KLASA: UP/I-960-03/00-07/106  
URBROJ: 558-03/9-00-2  
Zagreb, 20. studenoga 2000

#### **DOPUNU TIPNOG ODOBRENJA**

1. Odobrava se dopuna tipnog odobrenja mjerila:
  - vrsta mjerila: elektromehanička vaga
  - tvornička oznaka mjerila: AB
  - proizvođač mjerila: Mettler Toledo AG
  - mjesto i država proizvodnje mjerila: Greifensee, Švicarska
  - službena oznaka tipa mjerila: HR M-1-1001
2. Mjerila iz točke 1. ove dopune tipnog odobrenja mogu se podnositi na ovjeravanje.
3. Ova dopuna tipnog odobrenja vrijedi 10 godina.
4. U prilogu ove dopune tipnog odobrenja su podaci propisani u članku 9. stavku 2. Pravilnika o načinu na koji se provodi tipno ispitivanje mjerila.

Slika 6. Zaštita od neovlaštena pristupa samo za vage AB-S

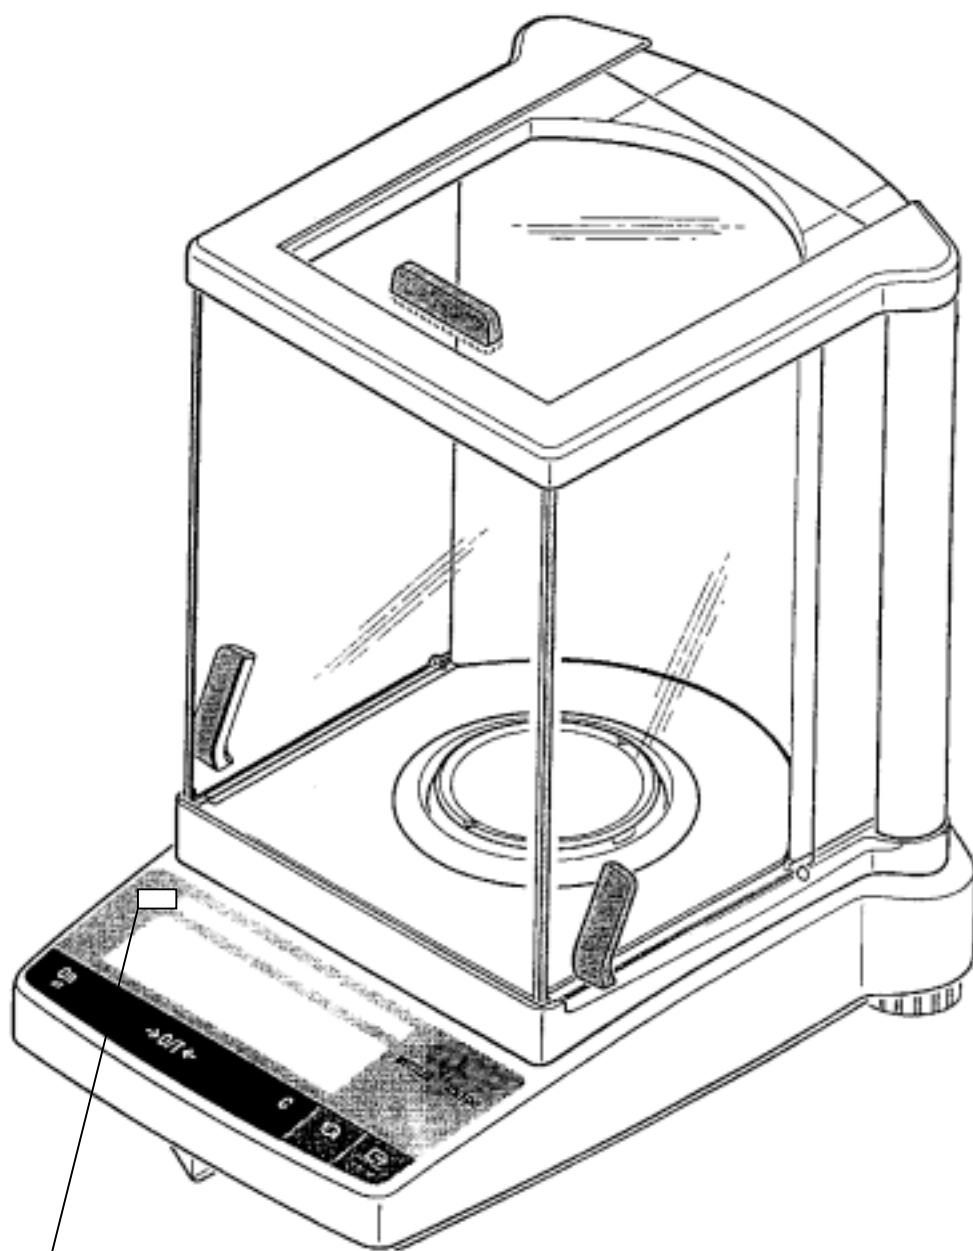
Slika 6. Zaštita od neovlaštena pristupa samo za vage AB-S

“ Zaštita AB-S vage od neovlaštenog pristupa komponentama, koje korisnik ne smije rastavljati niti podešavati, vrši se pomoću dva zaštitna žiga – naljepnice, prema slici 6.”
